Datum: 09.12.2016  
Ort: Foyer im Kornhaus, Ulm  
Autor: Christine Traub / Michael Grabinski

## Bewertung

Planungswettbewerb Innere Erschließung Wilhelmsburg

Tarnnummer: 1003

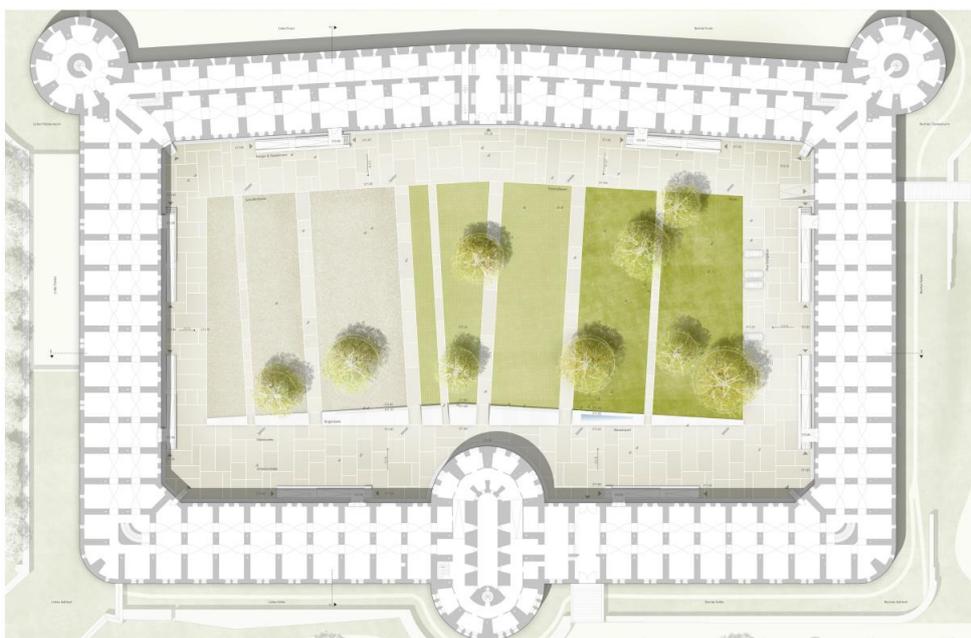
Der Entwurf besticht durch seine zurückhaltende Verwendung von dezenten, gut proportioniert gesetzten Gestaltungsmitteln - Rahmen, Intarsien, Bogenbank und Solitär-Bäumen. Dies trägt durch den Verzicht auf kleinräumige Zonierungen zum Erhalt der großzügigen Raumwirkung bei.

Die Bogenbank übernimmt ebenso wie die durch Wege gestaltete Unterteilung der Intarsien den Knick des Nordflügels, und stellt eine wohltuende Gliederung und Akzentuierung in der Fläche dar, ohne eine Multifunktionalität zu verbauen oder sich selbst in den Vordergrund zu stellen.

Die Situierung der Nord-Süd-Achsen durch den Hof hält sich ebenso an die bestehende innere Gliederung des Nordflügels, was kontrovers diskutiert wird, zumal manche Achsen nicht glücklich enden und gleichzeitig wichtige Wegebezüge sich darin nicht wiederfinden.

Die vorgeschlagene Auswahl der offenen Intarsien-Beläge mit der Abstufung zu immer grüneren Flächen nach Osten wird in gestalterischer und funktionaler Hinsicht positiv gewertet.

Die großflächigen Ortbetonplatten an der Fassade werden ebenfalls als passendes Material für den archaischen Ort beurteilt, die zukünftige Verlegung der Sparten ist dadurch jedoch etwas benachteiligt darstellbar.

Die Ausformung der Zugangsrampen zu den geplanten Vertikalerschließungen erscheint in Proportion und Abrückung von der Fassade gelungen und entzieht sich durch die Belegung mit einem Aufenthaltsmöbel der Monofunktionalität.

Der positiv gewertete Baumerhalt scheint nicht mit der Absenkung der Topografie zu korrelieren.

Eine Weiterentwicklung und Programmierung für zukünftige Nutzungen, die heute noch nicht absehbar sind erscheint gut flexibel möglich.

Die Verfasser bleiben die Antwort nach der Frage eines Baufelds für den Veranstaltungsraum schuldig, bzw. fordern dessen Unterbringung in der Bausubstanz der Burg, ansonsten sind die geforderten Funktionen schlüssig nachgewiesen.

Die Jury empfiehlt die weitere Umsetzung des Entwurfs des ersten Preisträgers. Dabei sollen insbesondere die axialen Belagsflächen zwischen Nord- und Südflügel der Burg geprüft und überarbeitet werden.

Ebenso ist der dargestellte und erstrebenswerte Erhalt der Bestandsbäume in Bezug auf die vorgeschlagene Geländeüberformung zu prüfen.

Planungswettbewerb Innere Erschließung Wilhelmsburg  
Tarnnummer: 1010

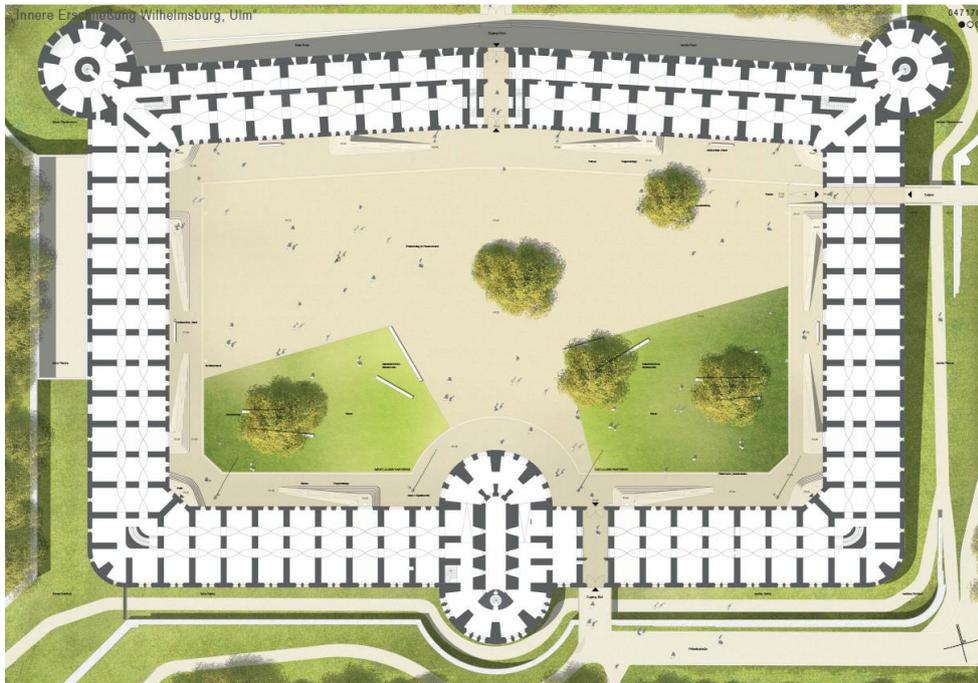
Die konzeptionelle Intention des Verfassers ist es, die Hofebene als 5. Fassade zu begreifen und diese mit der bestehenden Architektur im Einklang zu bringen. Daraus ergibt sich eine konsequente Materialverwendung reduziert auf Erde, Pflanze, Stein bzw. befestigte Flächen in Pflaster und Vegetationsflächen in Rasen.

Die drei vorhandenen Bäume werden erhalten und durch zwei Bäume ergänzt, die die Diagonale des Innenraumes betonen.

Die formale Umsetzung der Rampen und Treppen führt zu einem objekthaften und skulpturalen Anspruch an 8 Gebäudezugänge und erscheint in der Funktionalität nicht angemessen.

Der Zuschnitt der Rasenflächen begründet sich nicht aus den örtlichen Gegebenheiten und erscheint beliebig gewählt. Insgesamt ist die Arbeit solide und handwerklich durchdacht. Insgesamt erscheint jedoch die Komposition schlussendlich nicht stimmig inspiriert.

Planungswettbewerb Innere Erschließung Wilhelmsburg  
Tarnnummer: 1012

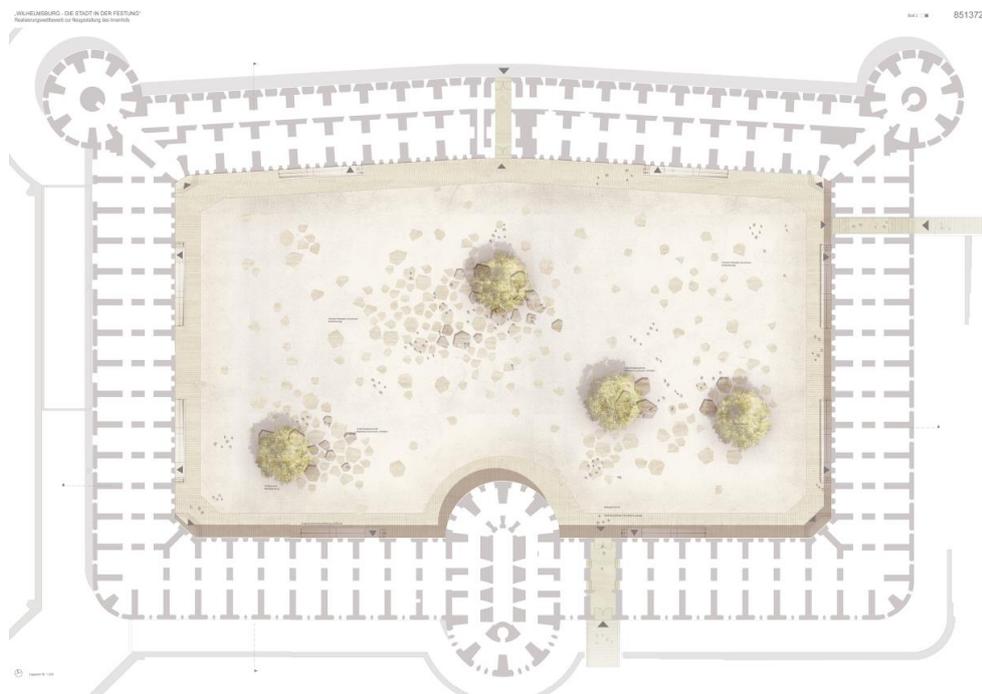
Der Entwurf überzeugt durch die Erhaltung eines großen, zusammenhängenden Innenhofes und erhält damit den Charakter des ehemaligen Exerzierhofs. Die vom Auslober vorgegeben Nutzungsansprüche werden weitgehend erfüllt. Die drei bestehenden Kastanien sind integriert und sind durch einen zusätzlichen Baum spannungsvoll ergänzt.

Die Eingänge zum Gebäude sind durch behindertengerechte Rampen funktional gebäudeparallel angeordnet.

Die Materialwahl der befestigten Flächen unterstützt den Entwurfscharakter und unterstreicht die Materialität der Burg. Ein umlaufender 5 m breiter Kalksteinpflasterweg entläuft entlang der Gebäudekanten erschließt die Zugänge und fasst den zentralen Platz ein. Dieser besteht aus wasserdurchlässigem Kalksplitt und ist ohne Höhenversätze benutzerfreundlich angelegt.

Zur Strukturierung der Flächen werden unterschiedlich große Kalksteine regellos, jedoch konzentriert an den Bäumen in der Fläche verteilt; ein Anteil der Steine „wachsen“ in unterschiedlichen Höhen aus dem Niveau und ergeben überwiegend in Baumzonen ein höhengestaffeltes Bild. Laut Verfasser soll damit ein Bezug zur ursprünglichen Alblandschaft hergestellt werden. Insbesondere diese gestaffelten Steine und das dadurch erzeugte Landschaftsbild wird in der Jury kontrovers diskutiert, die Angemessenheit dieser Elemente bleibt fragwürdig.

Insgesamt stellt die Arbeit einen interessanten Gestaltungsansatz dar, der ansonsten dem Ort durch angemessene Einfachheit gerecht wird.

Ein Beleuchtungskonzept wird nicht vorgeschlagen.
